高压供电方案答复单

丰都县人民医院 高压增容供电方案

丰都县人民医院 高压增容供电方案的变更

六、接线简图

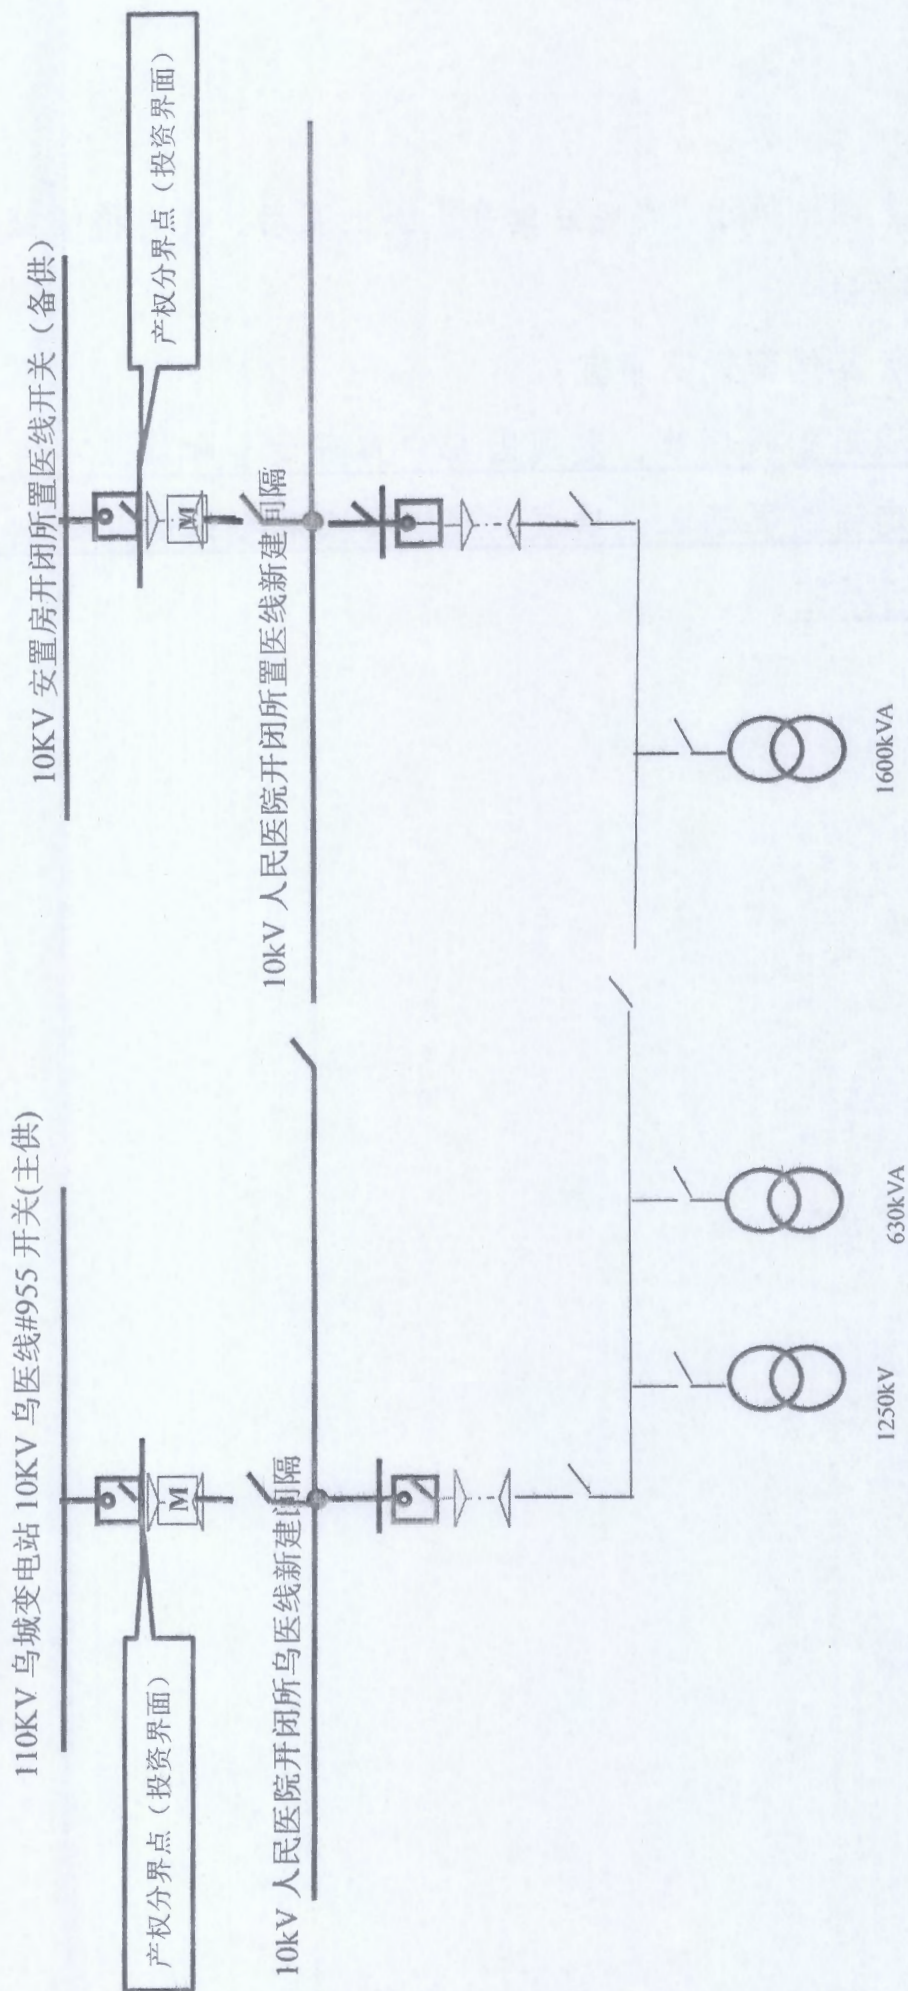
注：当备用电源 10 千伏置医线投运时必须联切 1600 千伏安变压器，以满足客户提出的 1600 千伏安变压器采用单电源供电的要求。
